Onderwerp: RE: Hoogheemraadschap De Stichtse Rijnlanden - werkzaamheden in regionale waterkering vergunningaanvraag zaaknr 719712

Hierbij stuur ik de aangepaste tekening van de natuurspeeltuin in Nieuwerbrug aan den Rijn.

Maar er gelden wel een paar wijzigingen ten opzichte van de door u aangeleverde gewijzigde situatietekening: *Definitief ontwerp natuurspeelplaats IKC de Brug 19-1-2026.pdf*

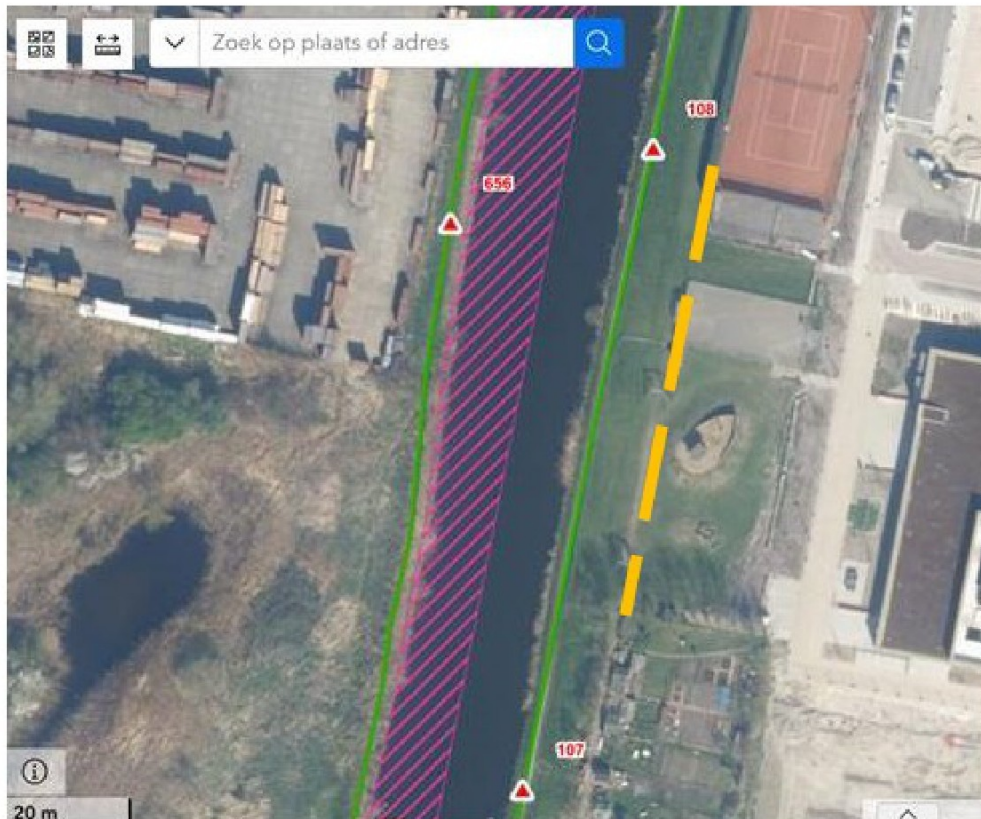
Het hekwerk en de kabelbaan zijn gepositioneerd in de zone waterstaatswerk van een regionale waterkering.

In het belang van de waterkering en het onderhoud van deze kering is het hekwerk en de kabelbaan op deze locatie niet toegestaan.

Wel kunnen wij instemmen met het plaatsen van het hekwerk in het verlengde van de haag langs de tennisbaan.

Daarbij moet de kabelbaan helaas dan een stukje opschuiven.

Bij aanpassing van het plan op deze manier, ontstaat er ca. 3 – 4 m ruimte ten opzichte van de binnenteen van de waterkering voor beheer en onderhoud.

De kabelbaan is verwijderd uit het ontwerp en de hekwerk is verplaatst naar het verlengde van de haag van de tennis. Hopelijk voldoet het ontwerp nu aan de eisen van het waterschap en kan het ontwerp vergund worden zodat wij kunnen starten met de uitvoering.

Doorsnede A 1:50

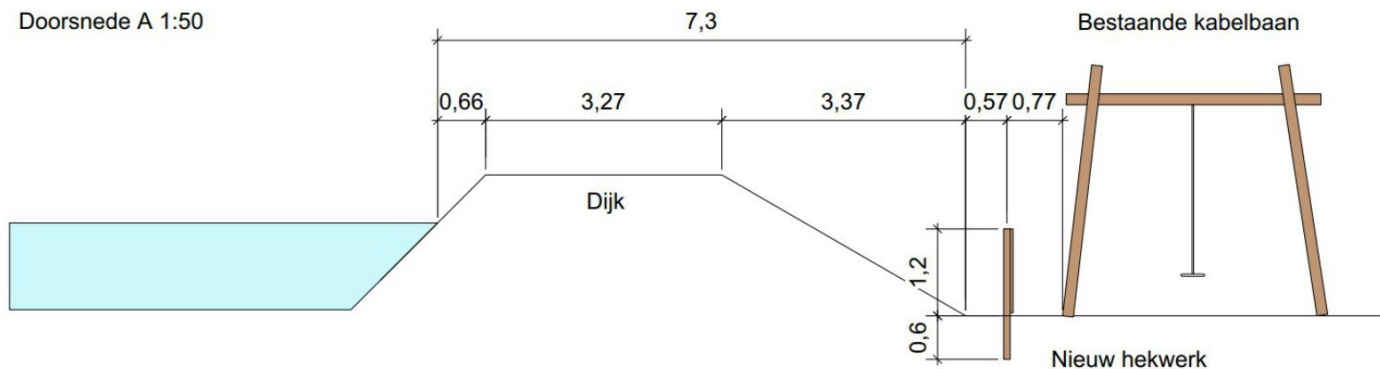
Onderstaande tekening geeft informatie over het hekwerk. Deze tekening heb ik als bijlage meegestuurd. We hebben de tekening ontvangen als antwoord op het verzoek om aanvullende informatie.

Dat laat nog wel vragen open die gesteld zijn in de mail van 24-11-2025 waarvan ik tot voor kort niet van op de hoogte was.

- Weet u waarom er is afgeweken en is gekozen voor een hoogte van 1,2 meter.
- Wat wordt de diameter van de palen.
- Is er een onderhoudsplan voorzien met poort van min 4 meter breed.

Deze punten zou ik graag nog beantwoord zien.

Hierbij een aangepaste tekening met de hoogte van het hekwerk veranderd naar 1,00 m.

De diameter van de palen die we gaan toepassen is 8/10 cm.

Op dit moment zit er geen onderhoudspoort in dit hekwerk. Het terrein is vanaf de andere zijde bereikbaar voor onderhoudsvoertuigen en het gazon gaat onderhouden worden door het IKC.

Het waterschap kan de rest van het onderhoud aan de waterkering via de dijk zelf uitvoeren.

Indien het noodzakelijk is dat er een onderhoudspoort in komt dan gaan wij hiernaar kijken.
